原子力科学研究所の 周辺監視区域、敷地の境界等の変更 に関する審査概要

原子力規制庁

：周辺監視区域及び敷地境界の変更箇所

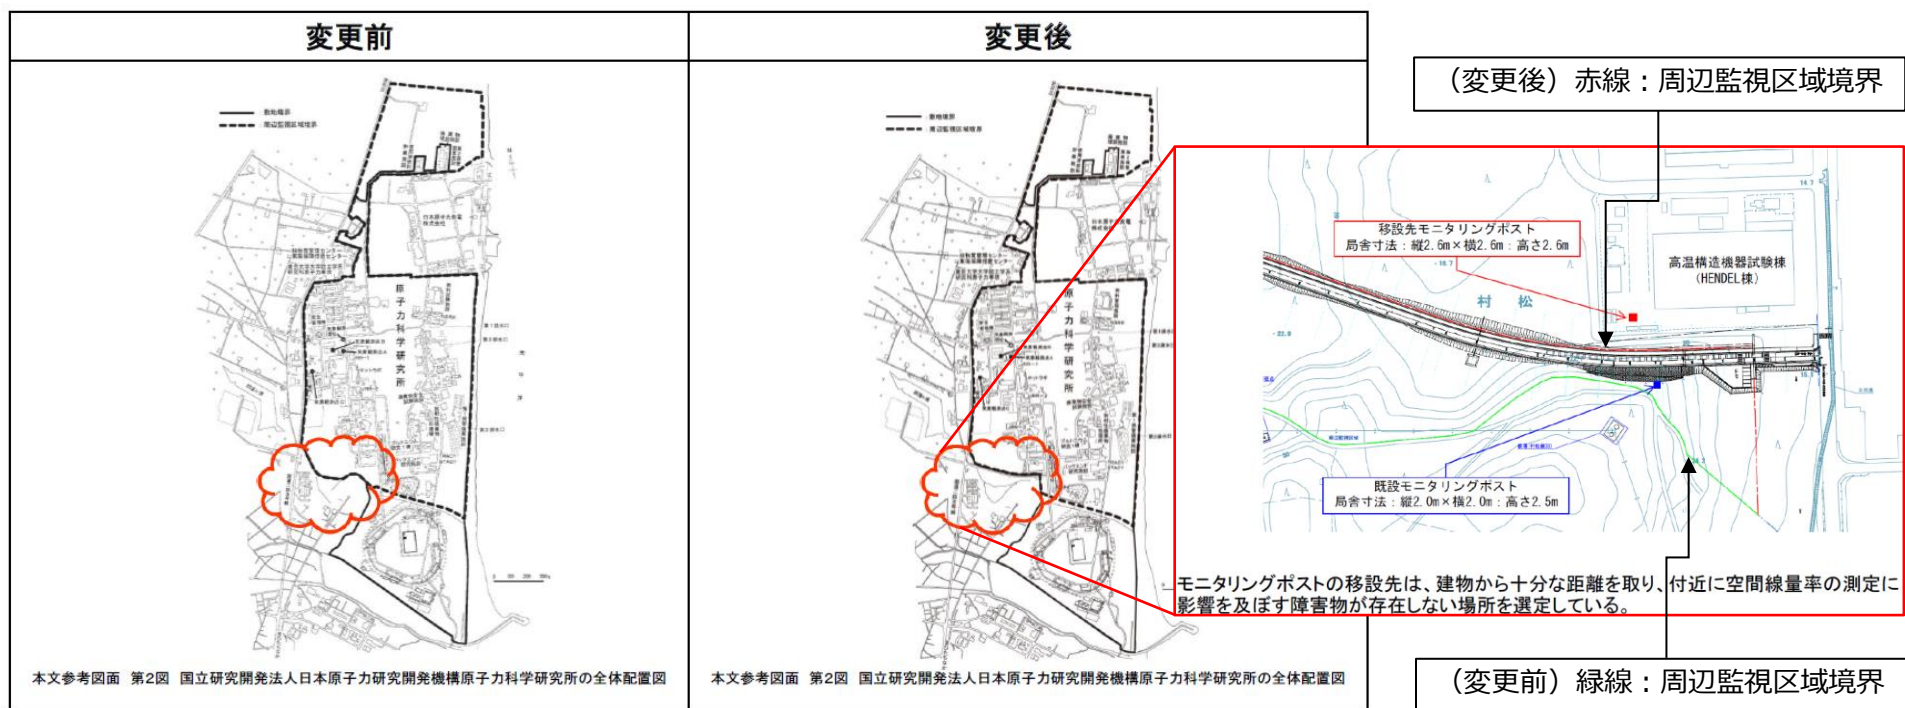
- 原子力科学研究所敷地に設置する J-PARC のアクセス道路及び通行門を整備することに伴い、周辺監視区域及び敷地境界を変更する。これに伴い、敷地面積の変更、モニタリングポスト1基の移設及び周辺公衆の実効線量評価の見直し結果について反映する。

- 以下の項目※について審査を行った。
 - ✓ 第7条：試験研究用等原子炉施設への人の不法な侵入等の防止
周辺監視区域の変更後も今までと同様に周辺監視区域境界に柵を設置し、入構管理を適切に行うことを確認
 - ✓ 第22条：放射性廃棄物の廃棄施設
周辺監視区域の変更後も周辺公衆が受ける実効線量が線量目標値である年間50 μ Svを下回ることを確認
 - ✓ 第39条：監視設備
モニタリングポストの移設後も今までと同様にモニタリングポストにより空間線量率を測定し、また、モニタリングポストには非常用電源設備を設置すること等を確認
- 上記のほか、第13条（運転時の異常な過渡変化及び設計基準事故の拡大の防止）、第24条（工場等周辺における直接ガンマ線等からの防護）等について、既許可の事項を変更する必要がないことを確認した。
